工程联系单

编号: YQJYHY-GC-2023-0513

附图一:

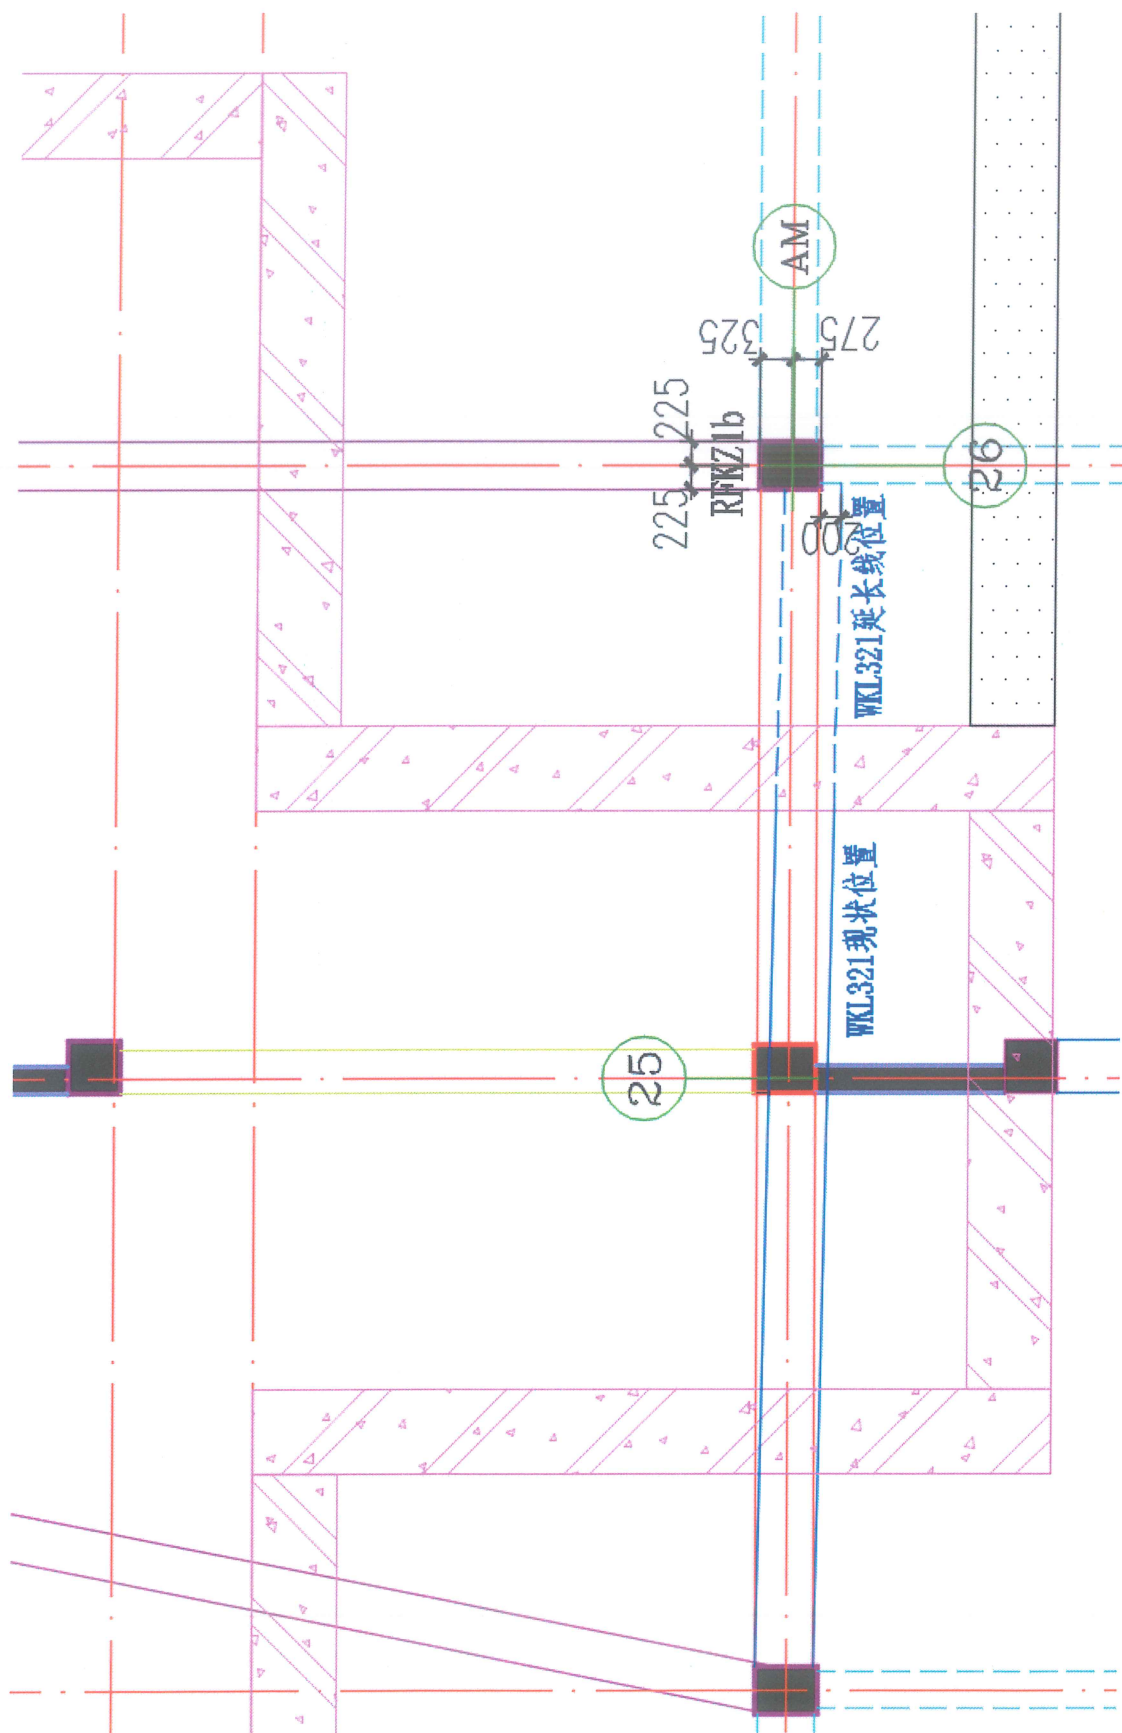
工程名称	云启锦悦花园项目	主送单位	安徽启信置业有限责任公司
发文单位	中建四局第六建设有限公司	抄送单位	安徽国合工程咨询有限责任公司 华东建筑设计研究院有限公司
联系内容: 由我单位承建的云启锦悦花园项目,根据人防地下车库建筑修改单-001、结构设计修改单-001,防护密闭封堵板 FMDB5528 修改为 FMDB6030。 现因人防地下车库 WKL321 在 25 轴交 AM 轴柱处需避让 FMDB6030 人防门框,现场 WKL321 向南偏移(详见附图一),为使 WKL321 在 25-26 轴交 AM 轴处保持顺直,现建议 26 轴交 AM 轴处 RFKZ1b 截面尺寸调整为 450×800mm (详见附图一)。同时,25 轴交 AJ 轴 RFKZ1h 存在同样问题(尚未施工),建议截面尺寸调整为 450×800mm (详见附图二)。 <i>上述内容不涉及费用调整。</i> 请相关单位予以确认。 施工单位章:  (签约无效) 项目经理: <i>孙龙</i> 日期: 2023 年 5 月 15 日 监理单位意见: <i>同意,请设计单位确认</i> 监理单位章:  监理工程师: <i>顾加庆</i> 日期: 2023 年 5 月 15 日 设计单位意见: <i>按附图三定位及配筋施工,满足人防构造。</i> 设计单位章:  项目负责人: <i>王亚</i> 日期: 2023 年 5 月 23 日 建设单位意见: <i>同意按设计单位意见执行</i> 建设单位章:  项目负责人: <i>孙龙</i> 日期: 23 年 5 月 15 日
